**Znalecký posudek
o projektu a provedení konstrukcí novostavby**

Z n a l e c k ý p o s u d e k

o projektu a provedení [REDACTED]
[REDACTED]

Č.j. Z 30/138/76
Praha, 2.7.1976

Obv. 1

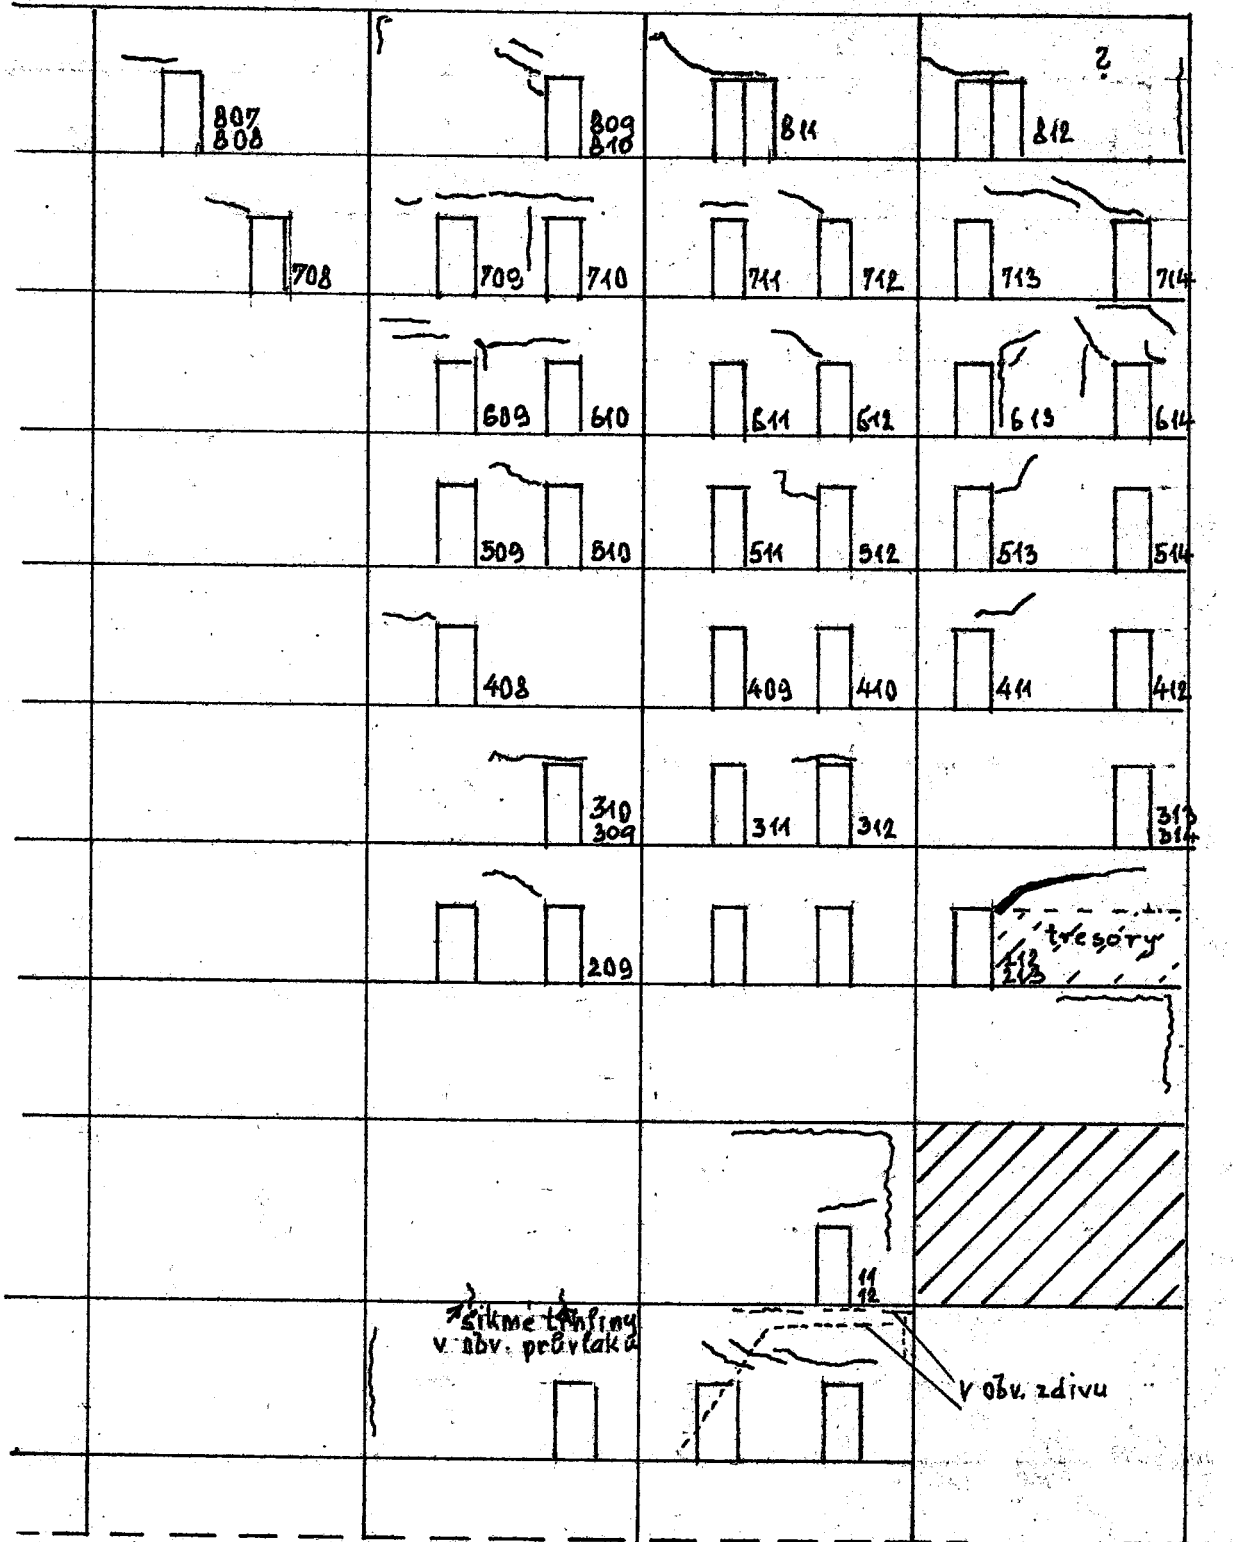
Byly konstatovány vodorovné a šikmé trhliny v chodbových příčkách v rozsahu prvních tří modulů (polí) jak je ukázáno schematicky na obr. 1 a 3 v části A, na obr. 4 a 6 v části D. Rovněž téměř ve všech patrech byly zjištěny charakteristické trhliny ve štítových zdech ve tvaru U u obvodových příček, jak je vidět na obr. 2 a 5. Tyto trhliny přechází vesměs do trhliny

Koncentrace trhlin v těchto okrajových oblastech svědčí o tom, že zde dále (nebo dochází) k jistým nerovnoměrným pohybům; jejich příčinu je možno hledat především v nestejném sesedání okrajových sloupů, částí schodišťové uložené na desce a částí zbyvajících, uložených na pasech a dále v menší míře, v přetížení (zejména vzhledem k průhybu) některých stropních panelů, případně štitových průvlaků. Ve výpočtu nebyla prokazována ani jednotnost (resp. vzájemná úměrnost) namáhání základové půdy, ani nebyl proveden rozbor sesedání jednotlivých základových konstrukcí s ohledem na velikost uložení (plošný rozsah základu) a velikost zatížení. Rovněž nebyl brán zřetel na různé moduly základové půdy zjištěné sondami na různých místech stavby (lišící se od 100 do 500 kp/cm²). Kromě toho došlo jak již dříve uvedeno, při výpočtu těchto částí k několika poměrně závažným přehlédnutím, z nichž zejména smyková napětí mohou hrát nezanedbatelnou roli. Rozdíl v počtu, délce a šíři trhlin v jednotlivých podlažích je též možno přičíst době, kdy byly příčky vyzdivány s ohledem na celkové zatížení a postupnou konsolidaci podloží (pokud je stav již stabilizován).

S ohledem na větší rozsah a jistou pravidelnost poruch (trhlin ve středních a štítových zdech) na koncích křídel A a D a také s ohledem na jisté nedostatky výpočtu doporučuji ale provést novou podrobnou prohlídku konstrukcí za 1 - 3 roky a ze srovnání poruch zakreslených na obr. 1 - 6 s novou skutečností usoudit na míru stabilizace budovy.
